SB, 420 430X 450X Publication du logiciel MSW 7.05, Husqvarna Automower[®] 420, 430X, 450X, 2016-06

Modèles concernés

Husqvarna Automower[®] 420/430X/450X.

Unités impériales pour les distances dans le menu du robot tondeuse

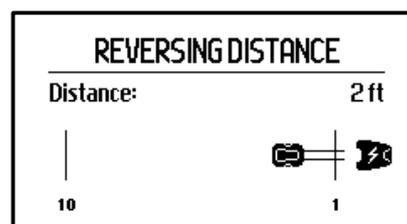
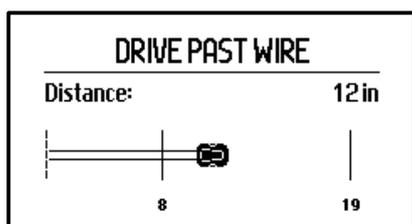
Si « États-Unis » est sélectionné comme *Pays* dans la séquence de démarrage, les unités impériales pour les distances apparaissent alors dans le menu du robot tondeuse, par exemple pour *Distance de dépassement* et *Distance de retournement*. Consultez les exemples ci-dessous.

Ajout du japonais dans le menu du robot tondeuse

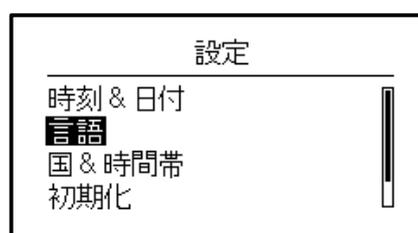
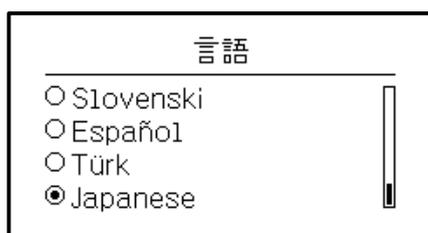
Le japonais est désormais disponible dans les langues du menu du robot tondeuse. Consultez les exemples ci-dessous.
